Mission régionale d'autorité environnementale  
ÎLE-DE-FRANCE

**Avis délégué  
sur le projet de requalification du site des Mathurins à  
Bagneux (92)**

N°MRAe APJIF-2022-012  
en date du 22/02/2022

Figure 2: Plan de masse du lot C1 et localisation de la voie B3 et du lot B1 (étude d'impact, p. 122).

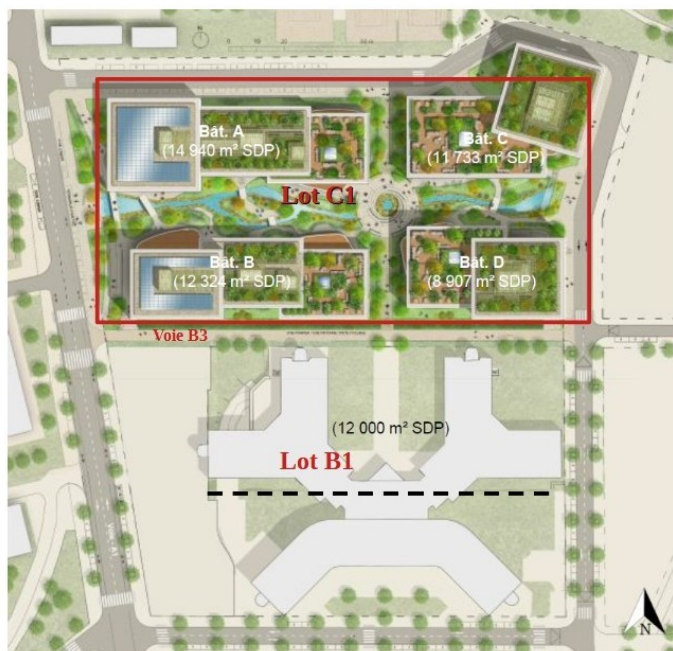
Toutefois, pour le cas du lot C1, la MRAe note l'aménagement de la suite de bassins, comprenant une cascade, une « rivière naturelle », alimentant à mi-parcours un bassin central au croisement des deux axes du projet. Fonctionnant en circuit fermé (schéma de fontainerie p. 508), cet aménagement utilise pour partie des eaux issues du stockage des eaux pluviales et de la filtration des eaux grises issues des bâtiments. Les schémas et illustrations des pages 151 à 153 ne sont pas clairs (sens d'écoulement, localisation de la cascade, coupes incomplètes). Enfin, le coût énergé-

tique et le bilan d'eau de l'installation doivent être présentés.

(1) La MRAe recommande de préciser les modalités de fonctionnement de la « rivière naturelle » au sein du lot C1.
